**RELATÓRIO DE EXAME TÉCNICO**

**N.º do Pedido:** BR102018073404-0      **N.º de Depósito PCT:**  
**Data de Depósito:** 13/11/2018  
**Prioridade Unionista:** -  
**Depositante:** PETRÓLEO BRASILEIRO S.A. - PETROBRAS (BRRJ) ;  
UNIVERSIDADE FEDERAL DE MINAS GERAIS - UFMG (BRMG)  
**Inventor:** MARCIO DE FIGUEIREDO PORTILHO; VICTOR AUGUSTO  
ARAUJO DE FREITAS; LUIZ CARLOS ALVES DE OLIVEIRA  
**Título:** "Processo de oxidação seletiva de glicerol "

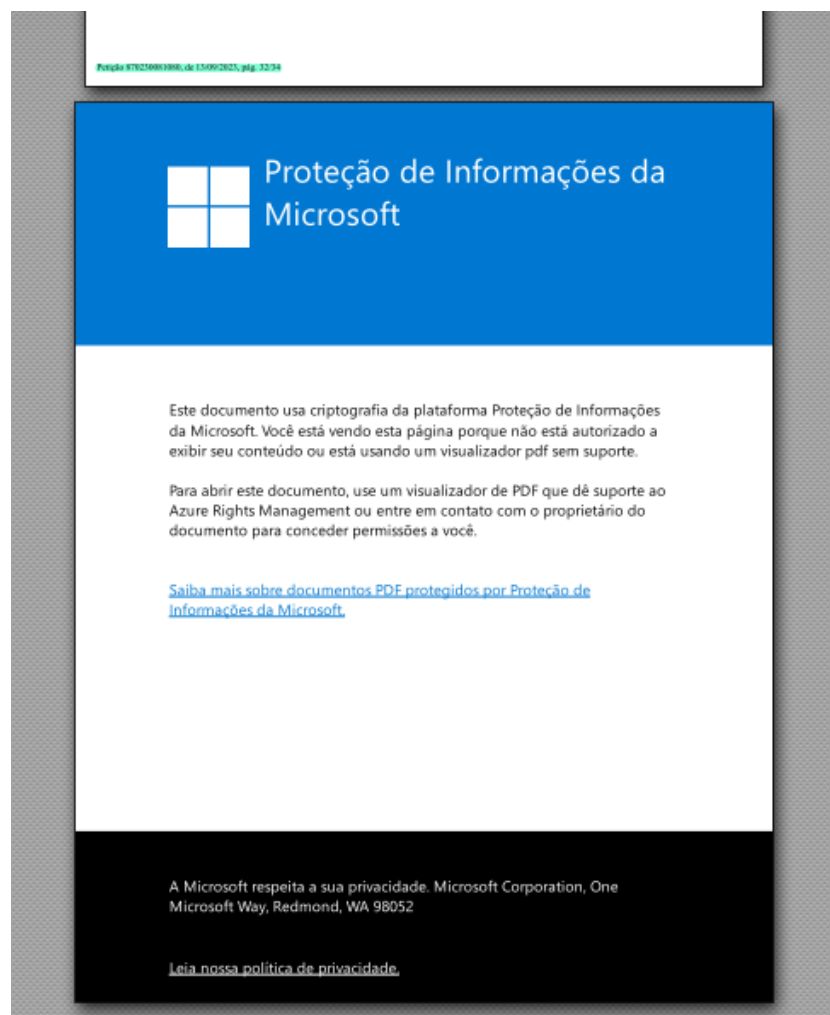
O Quadro Reivindicatório não atende ao disposto no Art. 25 da LPI e na Instrução Normativa nº 30/2013 – Art. 4º (III), pois a matéria pleiteada não está definida de maneira clara, precisa e positiva pelas seguintes razões: **[as páginas referentes ao novo Quadro Reivindicatório se encontram protegidas, conforme a figura abaixo, impossibilitando sua leitura]**

- 1 – Apresentar o quadro reivindicatório desprotegido.
